Wszyscy uczestnicy postępowania**II Wyjaśnienie treści SWZ**

Przebudowa i rozbudowa Szkoły Podstawowej w Pogórzcu o skrzydło modułowe – 2 edycja

Załącznik nr 10 do SWZ

Wybrane i aktualne wyjaśnienia treści SWZ ze zbioru zapytań do 1 edycji zamówienia

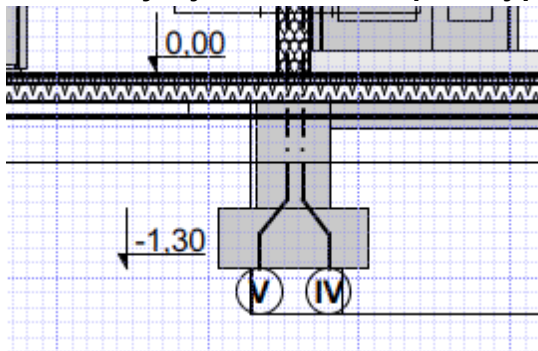
W projekcie technicznym Zamawiający zawarł informację:

3. Projektowane rozwiązania techniczne oraz materiałowe

3.1. Posadowienie

Projektuje się stopy fundamentowe o wymiarach 70x70; 70x90; 70x160; 90x90; 90x150; 90x202; 100x100; 100x147 [cm] oraz ławy fundamentowe wymiarach 40x60 cm wykonana z betonu C20/25 XC2, zabezpieczonego 2x warstwami hydroizolacyjnej masy dyspersyjnej, posadowiona na gruncie budowlanym o wskaźniku zagęszczenia $Is \geq 0,98$. Część murowaną łącznika projektuje się posadowić na ławach żelbetonowych o przekroju 60x40 cm, zabezpieczonych pionową i poziomą bezspoinową izolacją ze szlamu hydroizolacyjnego wyprowadzoną min. 30 cm ponad poziom gruntu. Częściowa wymiana gruntu w miejscach posadowienia fundamentów - grunt układany warstwami o miąższości nie większej niż 30 cm, zagęszczany mechanicznie. Szczegóły wg części rysunkowej opracowania.

Projekt techniczny wskazuje na posadowienie budynku w warstwie zagęszczonej do $Is \geq 0,98$. Projektant nie powołuje się na posiadanie raportu geotechnicznego, zatem projektant zakłada przyszłe warunki bez wiedzy na temat gruntu i projektuje według swoich założeń. W podstawie opracowania projektu technicznego brak jest wzmianki o opinii geotechnicznej. Głębokość posadowienia na przekrojach budynku w projekcie technicznym jest około 1,2m poniżej poziomu gruntu.

Z opisu założeń projektowych wynika, że konstruktor nie miał na czas przygotowania projektu stóp fundamentowych i fundamentów części murowanej opinii geotechnicznej. Opinia geotechniczna została wykonana po wykonaniu tylko 2 otworów geotechnicznych o głębokości 4,5m każdy. Jest to typowa głębokość zlecana dla domków jednorodzinnych. Natomiast ilość otworów zlecana dla domków to zazwyczaj 4 sztuki. Zamawiający buduje obiekt szkoły 3 kondygnacyjny. Badanie powinno być wykonane na znacznie niższą głębokość. Opinia wskazuje na występowanie nasypów niebudowlanych do głębokości 3,9m (otwór nr2), które to powinny zostać usunięte, według tej samej opinii geotechnicznej. Projektant określa wymianę gruntów jedynie w obrębie stóp i ław fundamentowych, czyli wykop do około 1,2m i zagęszczanie w warstwach 0,3m. Raport geotechniczny nie podaje parametrów nasypu budowlanego głębokiego do 3,9m, bo nie podaje się tych parametrów w badaniach, wiąże się to jednak z kompletną wymianą gruntu. Przekrój geotechniczny wskazuje na występowanie nasypu budowlanego w pobliżu otworu nr2, natomiast nie wykonano żadnych innych badań pomiędzy otworami nr 1 i nr2 zatem przyjęty przekrój przez geotechnika może być prawidłowy, ale każdy inny, który wykonałby geotechnik, np taki wskazujący na nasyp niebudowlany głębokości 3,9 występujący na niemal całej działce byłby jednakowo prawidłowy.

Co więcej grunt pod nasypem jest plastyczny. Nie podano parametrów zagęszczenia gruntu, ponieważ dla tego typu gruntu parametru zagęszczenia się nie podaje. Zatem warstw nośnych trzeba szukać niżej, poniżej głębokości otworów badawczych. Naszym zdaniem, pierwszy raport wskazuje na wysokie ryzyko wymiany gruntów bądź posadowienie innego typu niż te które jest wskazane w projekcie. Powinny zostać wykonane dodatkowe badania geotechniczne z większą ilością otworów, po to, aby wykonać bardziej precyzyjny przekrój geotechniczny, głębokość otworów badawczych musi zostać zwiększona. Nie jest wykluczone, że poziom wód gruntowych jest także inny. Może to wpłynąć także na instalacje techniczne w gruncie.

1a) Czy projekt techniczny został wykonany przy uwzględnieniu wiedzy z raportu geotechnicznego?

1b) Czy ilość i głębokość otworów nie są zbyt małe do prawidłowego zaprojektowania posadowienia budynku?

1c) Czy Zamawiający liczy się z ryzykiem innego posadowienia budynku niż jest to wskazane w projekcie technicznym?

1d) Czy Zamawiający wydłuży okres wykonywania kontraktu o czas potrzebny do zrewidowania projektu posadowienia obiektu lub/oraz ewentualnie o czas uzyskania zamiennego pozwolenia na budowę?

Odpowiedź 1a). Tak, projekt techniczny został wykonany przy uwzględnieniu wiedzy z raportu geotechnicznego. Powyższe elementy winny być niewidoczne i niedostępne dla użytkowników obiektu. Zamawiający nie dopuszcza prowadzenia instalacji po wierzchu ścian i stropów, z wyłączeniem pomieszczeń technicznych.

Odpowiedź 1B). Biorąc pod uwagę specyfikę konstrukcji oraz technologię kontenerową, głębokość rozpoznania gruntu jest wystarczająca. W podłożu występują proste warunki gruntowe. Zwraca się uwagę, iż otwór nr 2 został wykonany w bezpośrednim sąsiedztwie zbiorników na deszczówkę, stąd obraz rozpoznania podłoża wskazany w tym punkcie może zaburzać obraz stanu gruntu..

Odpowiedź 1c). Z punktu widzenia projektanta konstrukcji oraz projektanta głównego (architekta) nie ma przeciwwskazań do zmiany sposobu posadowienia przez wykonawcę. W przypadku zmiany sposobu posadowienia niezbędne jest opracowanie projektu wykonawczego dla zamiennego posadowienia oraz przedłożenie go do akceptacji przez projektanta z projektu budowlanego.

Odpowiedź 1d). Zmiana posadowienia nie wymaga uzyskania zamiennego pozwolenia na budowę. Biorąc pod uwagę okres projektowania i produkcji systemowych kontenerów, zmiana posadowienia lub wykonanie nowego projektu nie powinna wpłynąć na wydłużenie terminu realizacji
